Comune di Firenze
Sistema Tramviario Fiorentino

PAU ex D.Lgs. 152/2006 art. 27-bis e L.R. 10/2010 art. 73-bis
“Progetto di realizzazione della Linea Tramviaria 4.2
Tratta le Piagge-Campi Bisenzio ed opere connesse
ubicata nei Comuni di Firenze e Campi Bisenzio (FI)

ISTRUTTORIA
DIREZIONE SISTEMA TRAMVIARIO METROPOLITANO
Servizio Gestione Tramvia

Parere per 3ª seduta CDS del 20/01/2025

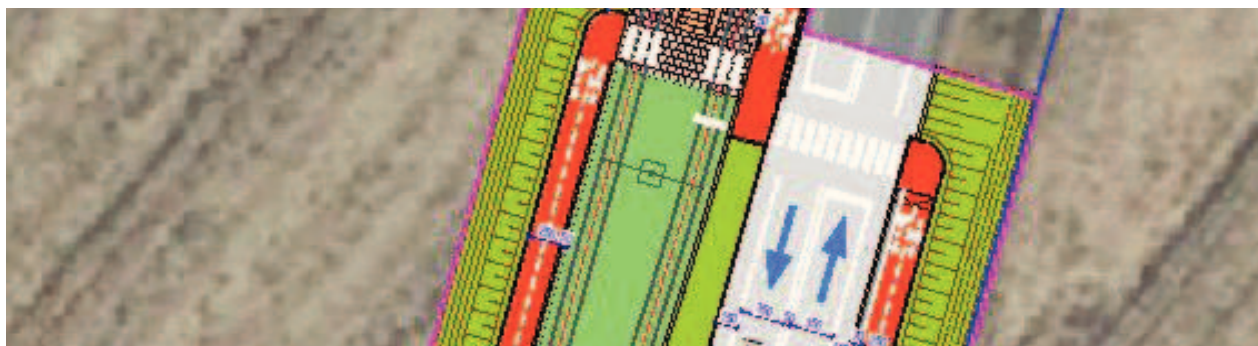
4.44	Lanterne semaforiche e apparati di illuminazione Per la linea 4.2 si evidenzia che nelle tavole delle sistemazioni urbanistiche non sono rappresentate le lanterne semaforiche, pedonali, veicolari, tramviarie e di segnalamento. È necessario che in queste tavole siano rappresentate tutte le strutture visibili installate, comprese quelle semaforiche, per consentire una corretta lettura delle tavole stesse e di tutte le manovre in esse consentite. Si richiede di rappresentare anche gli apparati di illuminazione.

Gli elaborati delle sistemazioni urbanistiche risultano privi degli elementi verticali inerenti l'illuminazione pubblica, le varie lanterne semaforiche e di segnalamento, già richiesti nel precedente parere da cui permane l'osservazione sopra riportata.

-	Si recepisce l'osservazione inserendo nelle planimetrie delle sistemazioni urbane i pali TE, i pali IP e le lanterne semaforiche (verranno revisionati gli elaborati grafici). Per quanto riguarda le manovre consentite negli incroci si rimanda agli specifici elaborati di incroci e segnaletica; invece, per le manovre più significative dei veicoli si rimanda alla relazione sulla sicurezza stradale (elaborato FL42-D-S-VI-GG-00-V00-RT-01-B).
All.	Per gli impianti semaforici si rimanda agli elaborati dei seguenti capitoli e sotto capitoli: 12-IE-Impianti elettroferroviari di linea/5-SE-Impianti semaforici: 00-Elaborati generali – Relazione di calcolo plinti di sostegno pali (n. 1 elab.); 01-Incroci semaforizzati – Elaborati planimetrici incroci (n. 24 elab.) 02-Schemi e particolari – Elaborati grafici particolari e schematico collegamenti (n. 3 elab.) Per le sistemazioni urbanistiche si rimanda agli elaborati del seguente capitolo: 08-AC-Opere Finitura: Planimetrie sistemazioni urbane Cod. Elab. da FL42-D-Y-AC-UR-00-URB-PL-01-C a. FL42-D-Y-AC-UR-00-URB-PL-13-C

Estratto elaborato FL42-D-Y-AC-UR-00-URB-PL-09 revisione B

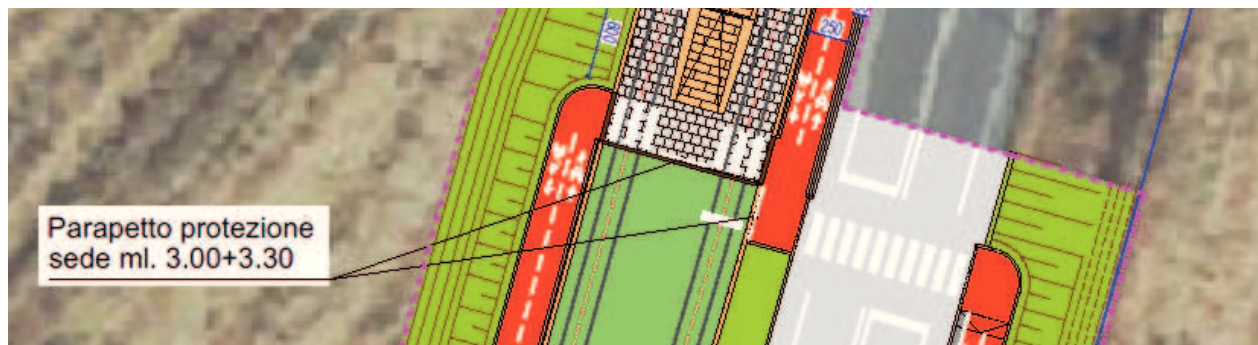
Inoltre nella nuova emissione dei vari elaborati della sistemazione urbanistica non sono stati rappresentati i pali di sostegno della linea di contatto e relative mensole che invece erano presenti negli elaborati precedenti.

Estratto elaborato FL42-D-Y-AC-UR-00-URB-PL-03 revisione C

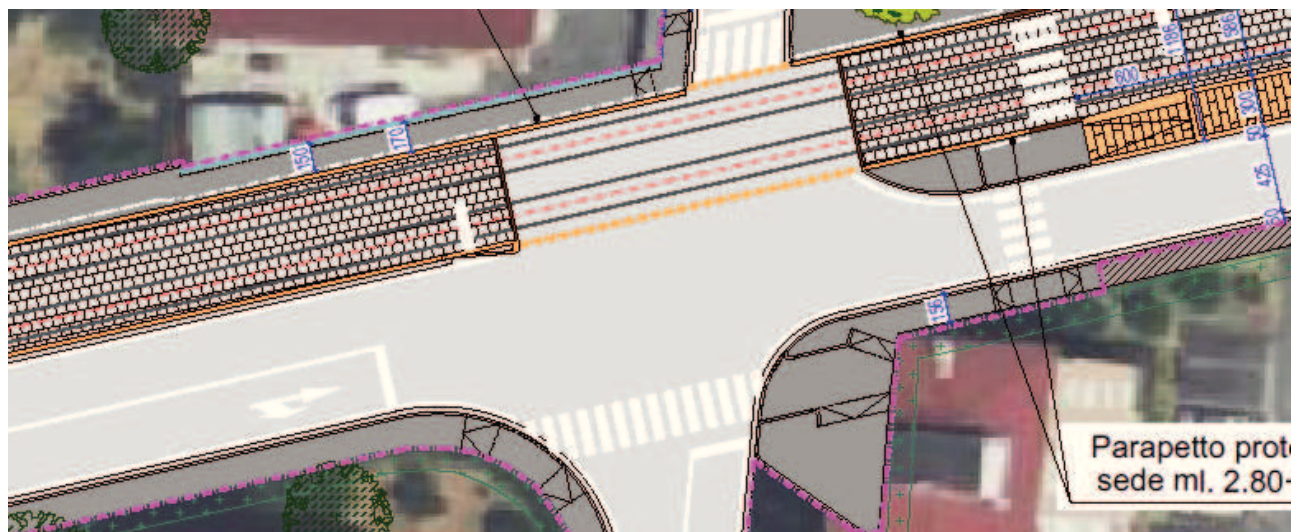
Si richiede che nelle fasi successive di progettazione esecutiva venga predisposta la segnaletica stradale per la strada a fondo chiuso nel tratto di ingresso al deposito.

-	È prevista una opportuna segnaletica all'inizio della viabilità di accesso al deposito; i veicoli che per vari motivi si dovranno recare al deposito effettueranno le manovre o all'interno dello specifico parcheggio o all'interno della stessa area del deposito.
All.	Capitolo 08 AC Opere Finitura: Planimetria sistemazioni urbane Cod. Elab. FL42-D-Y-AC-UR-00-URB-PL-04-AA

Estratto elaborato FL42-D-E-IE-SE-01-S11-PL-01 revisione B

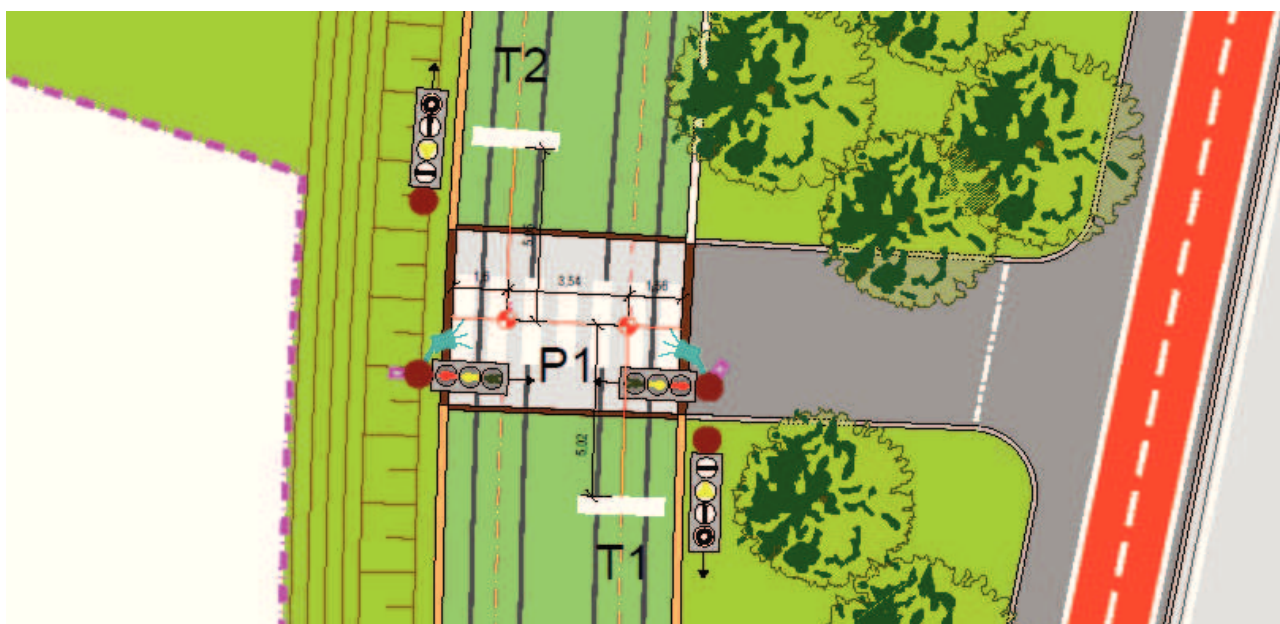
Si richiede di prevedere l'impianto semaforico predisposto con "sempre verde" al tram e con le lanterne pedonali incappucciate. Si richiede di valutare la possibilità di non disegnare le strisce a terra.

Si prende atto della previsione dei paletti con catenella che rende interdetto il passaggio pedonale finché non verrà sviluppata la futura area urbana limitrofa.
